SAINT-GILLES. Rue Emile Féron du n°1 à 195 Rue Joseph Claes du n°29 à 103 Rue Fernand Bernier du n°13 à 25 et du n°43 à 47 Rue d'Angleterre du n°47 à 61 Rue de Suède du n°42 à 48 Rue de Hollande du n° 49 à 49A Rue de Mérode du n°45, 95 à 109 et 143
(= partiellement en zone de protection de la Maison néoclassique située Rue Coenraets 56)

PERMIS D'URBANISME : Réaménager de façades à façades la rue Emile Féron, deux tronçons de rue Joseph Claes, et des portions des rues Fernand Bernier, d'Angleterre, de Suède, de Hollande et de Mérode dans le cadre du Contrat de quartier durable Midi. Abattage de 3 arbres à haute-tige et plantation de 273 nouveaux sujets
Demande de BUP – DU du 06/11/2025

Avis de la CRMS

Coupe de la rue Féron, situation projetée.

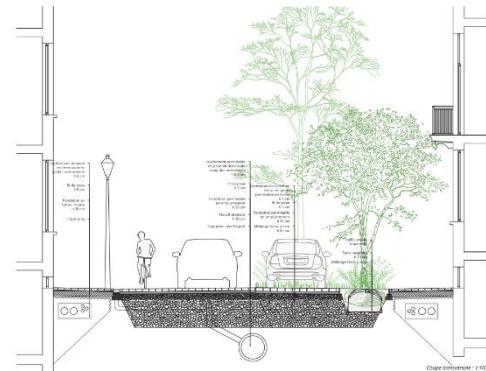
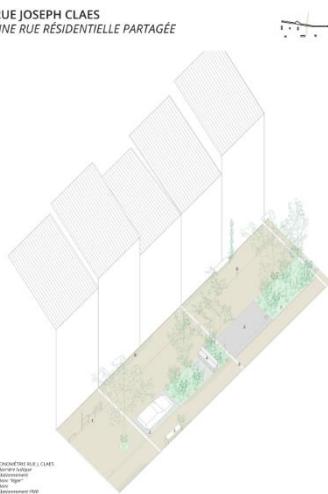
En effet, la perception de la rue comme cadre du bien classé va être profondément modifiée : la linéarité et la clarté des profils des rues Féron et Claes disparaîtront au profit d'un paysage de voirie en chicanes de plain-pied, ponctué d'ilots alternés de plantations. L'environnement de la maison d'angle classée, qui fait pleinement partie du contexte patrimonial du bien, va être transformé radicalement alors que l'approche de projet aurait pu être basée sur une adaptation (au changement climatique, aux usages, aux enjeux de sécurisation, etc.) plutôt qu'une transformation radicale des profils de rues.
